**Kouvolan kaupungin lausunto VT15 Lautaron liittymän parantamista koskevaan  
tiedusteluun**

**8054/00.04.00/2024**

**Tekninen lautakunta 16.10.2024 § 183**

**VT15 Lautaron liittymän parantamista koskeva tiesuunnitelma, Kouvolan kaupungin lausunnon täydentäminen**

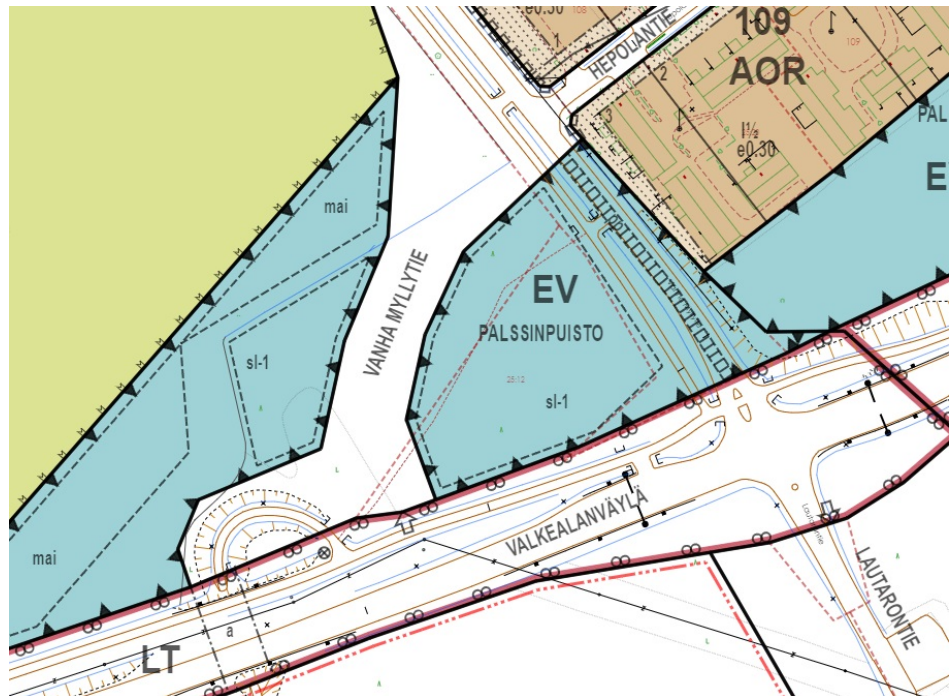
6. Onko kaupungilla huomauttamista suunnitelmassa esitettyihin maanteiden hallinnollisen luokan muutoksiin tai lakkaamisiin? Hyväksyykö kaupunki K4J muuttamisen kaduksi ja sitoutuuko tekemään tarvittavan kadunpitopäätöksen välittömästi hankkeen valmistuttua / ennen hankkeen liikenteelle luovuttamista?

Tiesuunnitelmaselostuksen mukaan ainoa maanteiden hallinnollinen muutos kohdistuu K4J:hin.

Tiesuunnitelman mukainen K4J on osoitettu voimassa olevassa asemakaavassa katualueeksi, jolloin kaupunki on toimillaan hyväksynyt sen muuttamisen kaduksi ja tekee tarvittavan kadunpitopäätöksen ennen hankkeen liikenteelle luovuttamista. Ote kaavasta on alla olevassa kuvassa.

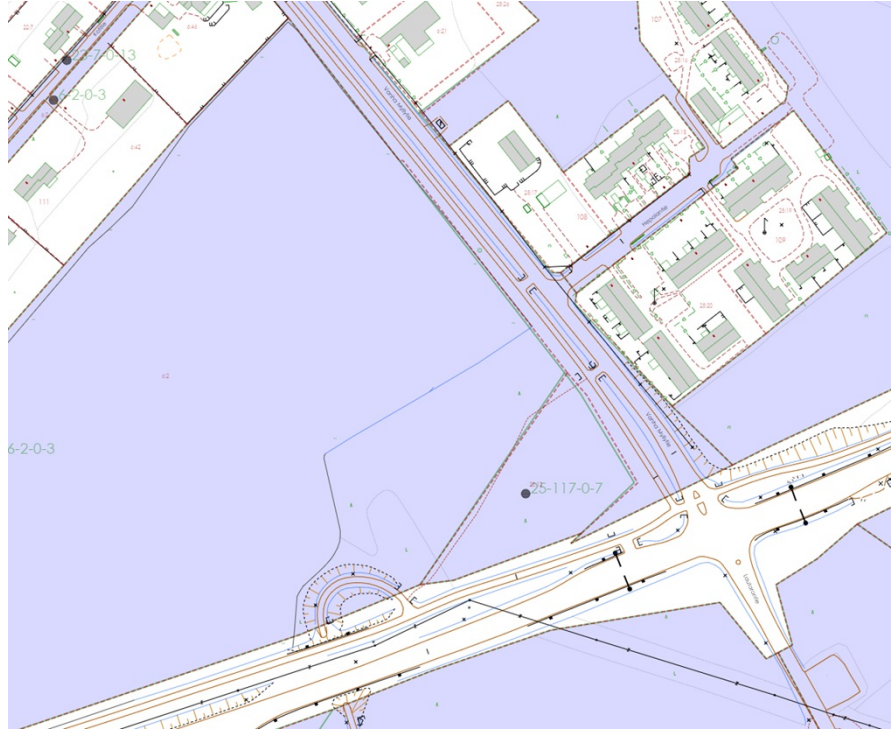
8. Hankkiiko ja luovuttaako kaupunki maa-alueen maantien rakentamisesta aiheutuvien asemakaavan mukaisten katujen tekemistä varten?

Maantien rakentamisesta aiheutuvien katujen tekemistä varten tarvittavat maa-alueet on jo hankittu kaupungin omistukseen. Kaupunki sallii em. katujen rakentamisen em. alueille. Alla olevassa kuvassa kaupungin maanomistus on kuvattu sinisellä värillä.

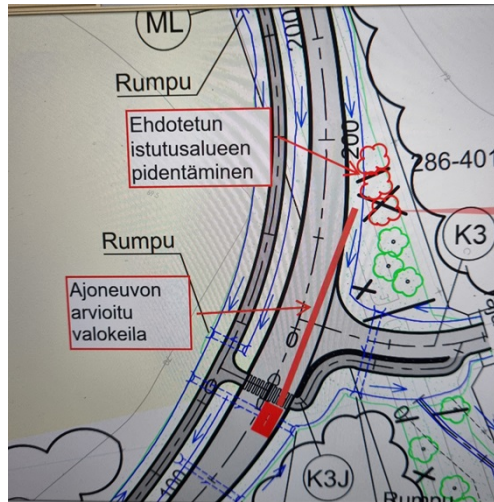
*”Näkösuoja: Ajovalot osuvat oman kiinteistömme ikkunoihin uudessa mallissa suoremmin kuin nykyisin. Voisiko tontin ja tien välistä tulevaa istutusaluetta pidentää niin, että kasvusto peittäisi valokeilaa? Asiaa havainnollistava kuva on tämän muistutuksen liitteenä. Kuvaan on merkitty ajoneuvojen valokeila punaisella viivalla sekä ehdottamamme pidennetty istutusalue punaisella pensasmerkinnällä.”*

Vastine: Jatketaan pensasistutusaluetta muistutuksessa esitetyllä tavalla. Pensasistussymbolit lisätään suunnitelmapiirustuksiin.
